平成 28 年 11 月 30 日
自動車局 審査・リコール課

トヨタテクノクラフト（株）による自主改善の実施について

改善箇所説明図

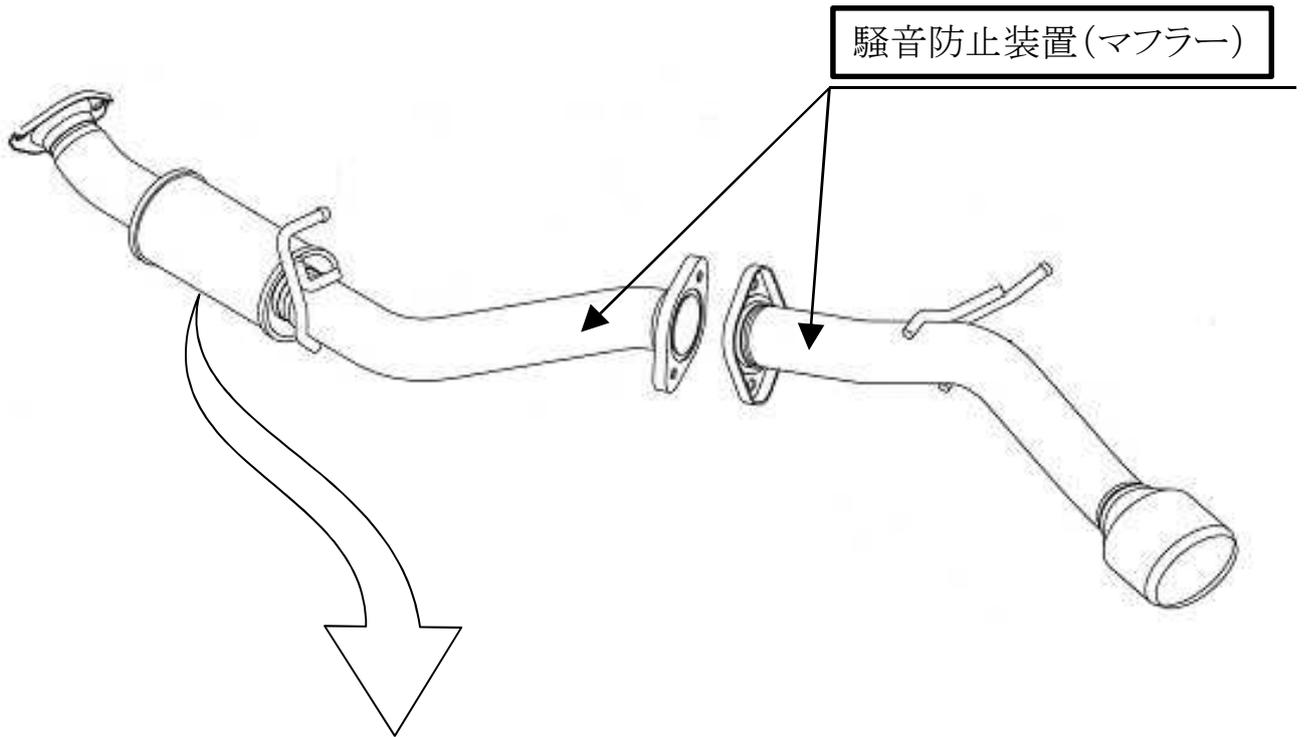
[現行] 性能等確認済表示

JQR 1 0 10 2054 S
2AZ-FE 2AZ-2JM

[変更後] 性能等確認済表示

JQR 1 0 10 2054 S
2AZ-FE 2AZ-2JM-2FM

基準不適合発生箇所

〔 トヨタエスティマハイブリッド、ガソリン4WD用として設定した後付け部品の騒音防止装置(マフラー)を平成22年4月1日以降に製作されたエスティマハイブリッドへ取り付けられた場合、マフラーの性能確認ができず保安基準への適合性が判断できないおそれがある。 〕

平成22年4月1日以降に製作されたトヨタエスティマハイブリッドへ装着されている場合は、正規品と交換する。
